zur Sitzung des Gestaltungsbeirats (GBR)

am Freitag, 04.04.2025, Raum 0.28, Wilhelmstraße 5, Rathaus

TOP 1 Bauvorhaben „Wohnpark Fuchshof, Baucluster 1, Baufenster 9 bis 14“
Wiedervorlage, zuletzt beraten am 07.02.2025

TOP 1: Wohnpark Fuchshof, Baucluster 1, Baufelder 9 bis 14, Oststadt

Gestaltungsvorschlag Außenanlagen

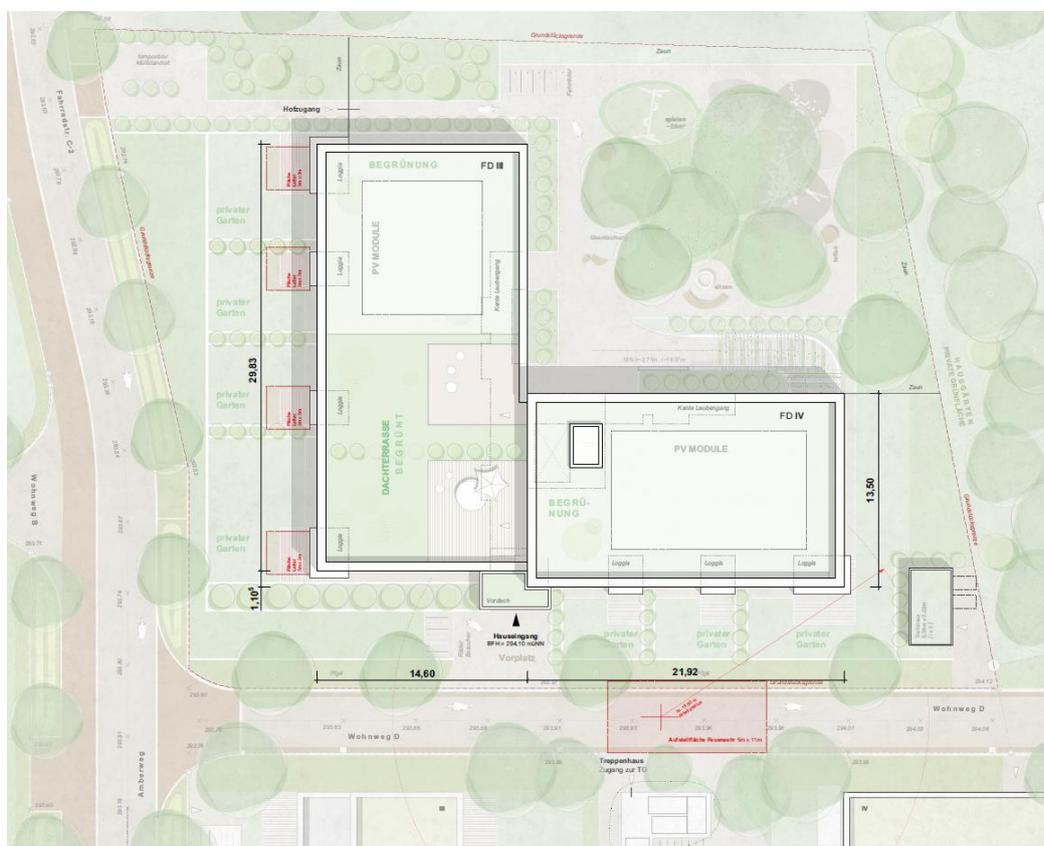
Das durchgängige Freiraumkonzept, das mit fließenden Formen, differenziert gestalteten Aufenthalts- und Spielbereichen und durchdachten Begrünungen alle drei Baufelder verwebt, stärkt das Gesamtkonzept. Die drei Bauvorhaben mit ihren jeweils ausgeprägten und eigenständigen Architekturen verbinden sich zu einem attraktiven Ensemble mit abwechslungsreicher Raumfolge und baulicher Vielfalt.

Abschnitt Nord (Betz BauPartner GmbH, Asperg)

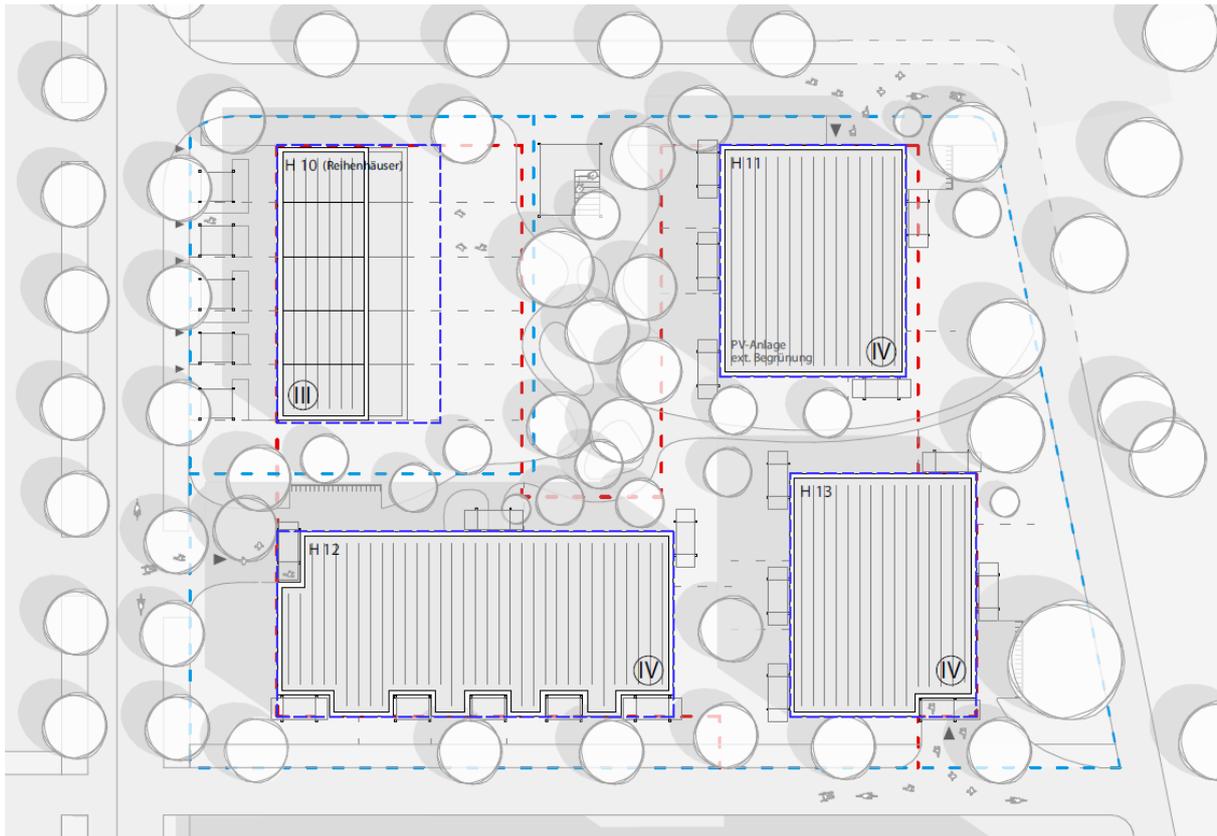
Die Grundrissorganisation des Baukörpers im nördlichen Baufeld mit den kurzen Laubengängen wurde im Detail weiterentwickelt. Das Gremium begrüßt dies, möchte aber nochmals auf einzelne Aspekte hinweisen. So sollte die Zuordnung der Aufenthaltsräume zu den Laubengängen nochmals geprüft werden, da Qualität und Nutzbarkeit doch noch etwas eingeschränkt sein dürften. Die nun teilweise berankte Abfahrt in die Fahrradgarage im Untergeschoss wurde stärker in die Freiraumgestaltung eingebunden. Der Gestaltungsbeirat tut sich aber weiterhin schwer mit der Positionierung direkt am Hausgrund im Innenhof. Vielleicht gelingt in der weiteren Ausarbeitung noch eine Verlagerung an die nördliche oder die östliche Stirnseite, um den privaten Charakter des Innenhofs zu stärken. Die Fassadengestaltung ist bereits sehr detailliert ausformuliert. Die Klinkerfassade mit ihren feinen Details an Stützen und Attika, die rationale und gut proportionierte Gliederung und die Gestaltung der Geländer wirken sehr harmonisch und wertig. Sie kann somit durchaus zum Maßstab für alle drei Baufelder werden.

Abschnitt Mitte (Strenger Bauen und Wohnen GmbH, Ludwigsburg)

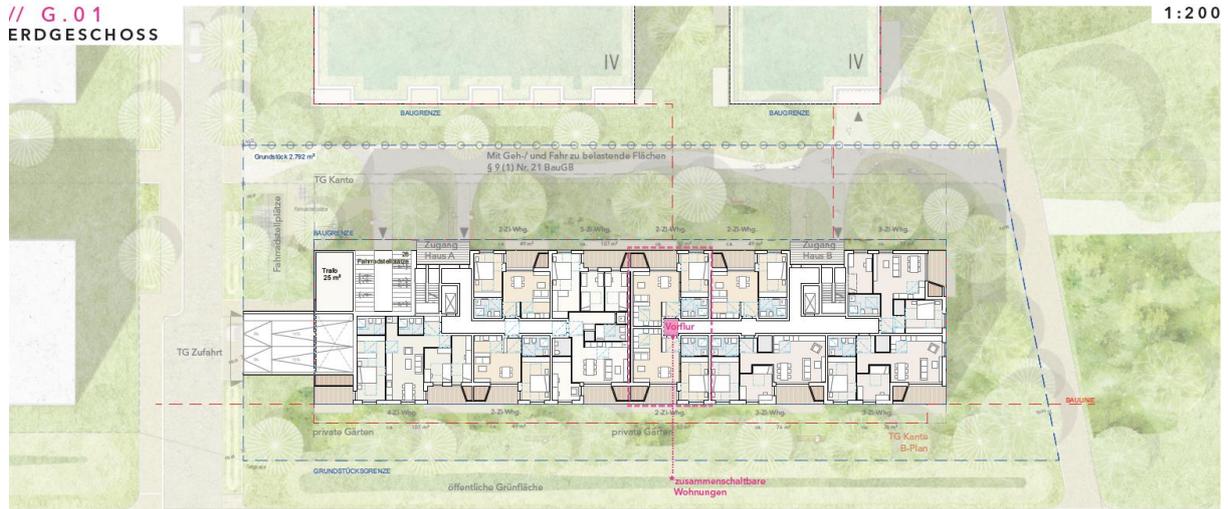
Die Gebäude des mittleren Baufeldes zeigen nun etwas differenziertere Fassaden. Das Zusammenspiel aus Farbigkeit und Begrünung an den berankten Balkonen wirkt stimmig, ist aber in der Materialität noch nicht näher beschrieben. Die Gebäude sollen in Holz-Hybrid-Konstruktion realisiert werden. Für die Fassaden sind verputzte Trägerplatten angedacht. Die Erscheinung wird hier sicherlich durch die Detailqualität bestimmt. Die Grundrisse wurden vor allem im Erdgeschoss weiterentwickelt, wo die Eingangsbereiche nun stimmig zu den Blockrändern angeordnet sind. So werden die Innenhofbereiche als private und gemeinschaftlich nutzbare Bereiche gestärkt. Die Wohnungen sind weiterhin vorwiegend einseitig orientiert und nur an den Gebäudeenden über Eck organisiert. Insbesondere im Hinblick auf die teilweise tiefen Wohnungsgrundrisse und die langen, dunklen Flure kann nachgebessert werden. Die erforderlichen Sicherheitstreppehäuser mit den ausliegenden Erschließungsbalkonen und der Trennung von Aufzugerschließung und Treppenhaus wirken auf den Gestaltungsbeirat gewöhnungsbedürftig. Allerdings überwiegen die Vorteile: Feuerwehrezufahrten und Aufstellflächen in den Innenhöfen können entfallen, die Gebäudevorbereiche lassen sich großflächig begrünen. Die gereihten Maisonettewohnungen im westlichen Gebäude entsprechen einer üblichen Reihenhaustypologie. Die Möglichkeiten einer flexiblen Aufteilung oder eine Anpassbarkeit an die Lebensphasen der Bewohnerinnen und Bewohner werden hier nicht in Betracht gezogen. Die Planung des Untergeschosses mit dem nun erheblich reduzierten „Fußabdruck“ stellt eine wesentliche Verbesserung mit versickerungsoffenen Innenhofflächen dar. Eine weitere Optimierung könnte die Verlagerung des Zugangs in die Tiefgarage aus dem Innenhof darstellen.

Abschnitt Süd (Pflugfelder Immobilien GmbH, Ludwigsburg)

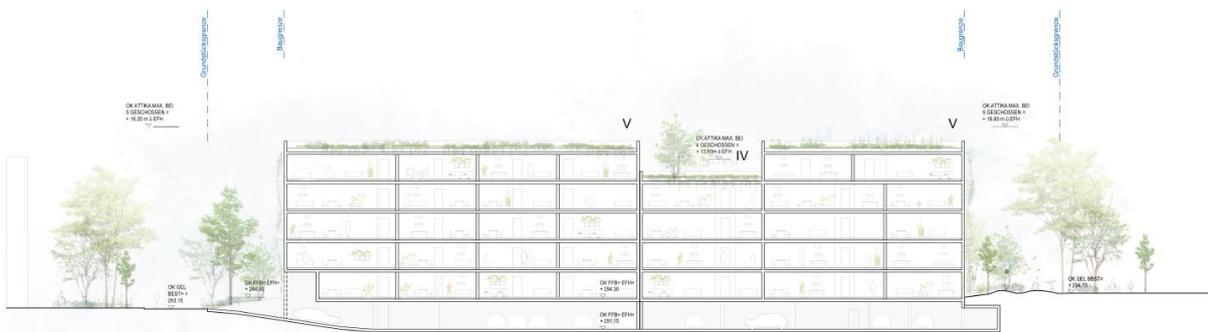
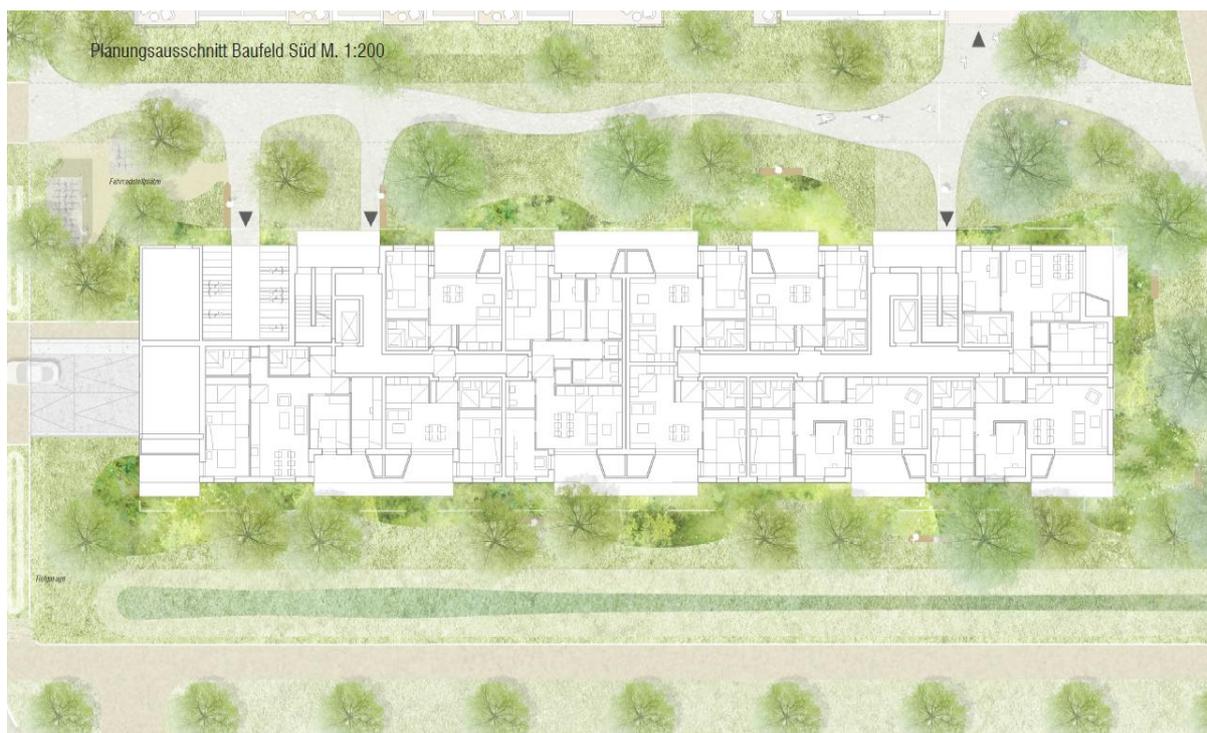
Auch der südliche Baustein arbeitet mit den Sicherheitstreppehäusern und langen innenliegenden Fluren. Die wirtschaftlichen Vorteile sind nachvollziehbar. Die vorgestellte Planung ist noch in einem frühen Stadium. Daher würde es sich bestimmt lohnen, sich nochmals Gedanken über „durchgesteckte“ Wohnungen und drei Treppenhäuser zu machen. Im Dachgeschoss wird der ansonsten durchgehende Baukörper durch einen Dachgarten gegliedert. Wäre dieser durch die Hausgemeinschaft nutzbar, könnte dieser ein sehr attraktiver Ausgleich zu den sehr kleinen erdgeschossigen Freibereichen in diesem Baufeld geschaffen werden. Vielleicht gelingen solche Konzepte der Dachflächennutzung auch bei den anderen beiden Projekten. Zur Materialität der Fassaden werden noch keine Aussagen gemacht.
